Title of Change:	SOD523 carrier tape pocket dimension and design change.
Effective date:	09 Sep 2020
Contact information:	Contact your local ON Semiconductor Sales Office or Jim.Peng@onsemi.com
Type of notification:	This Product Bulletin is for notification purposes only. ON Semiconductor will proceed with implementation of this change upon publication of this Product Bulletin.
Change Category:	Assembly Change
Change Sub-Category(s):	Carrier tape pocket change

Description and Purpose:

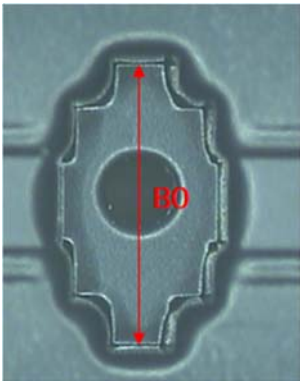
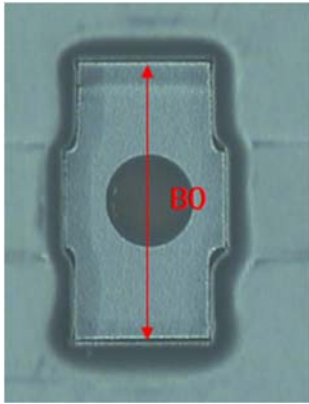
This product bulletin announces the improved SOD523 carrier tape pocket. The improved SOD523 carrier tape pocket will eliminate potential risk of unit jammed in carrier tape pocket.

Before Change	After Change
Carrier Tape Pocket Shape	With pocket lead guide area 	Without pocket lead guide area 
Carrier Tape Pocket Length(B0)	1.95±0.05 mm	1.80±0.05 mm

説明および目的:

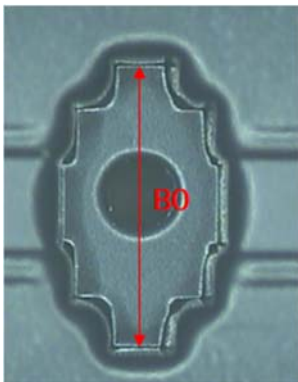
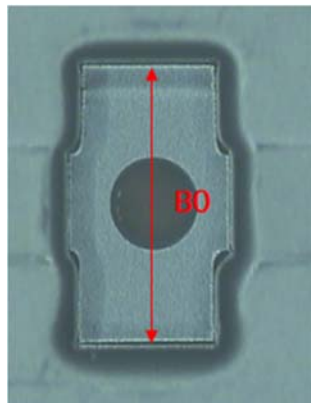
本製品速報は SOD523 キャリアテープポケットの改良についてお知らせするものです。改良後の SOD523 キャリアテープポケットは、製品がキャリアテープポケットに詰まる潜在的なリスクを排除します。現在すべての新製品はこのタイプのキャリアテープを取り入れてリリースされており、本製品速報に記載された製品は本速報の発効日以降に変更されます。

変更前の表記	変更後の表記
キャリアテープポケットの形状	ポケットリードガイド領域あり 	ポケットリードガイド領域なし 
キャリアテープポケットの長さ(B0)	1.95±0.05 mm	1.80±0.05 mm
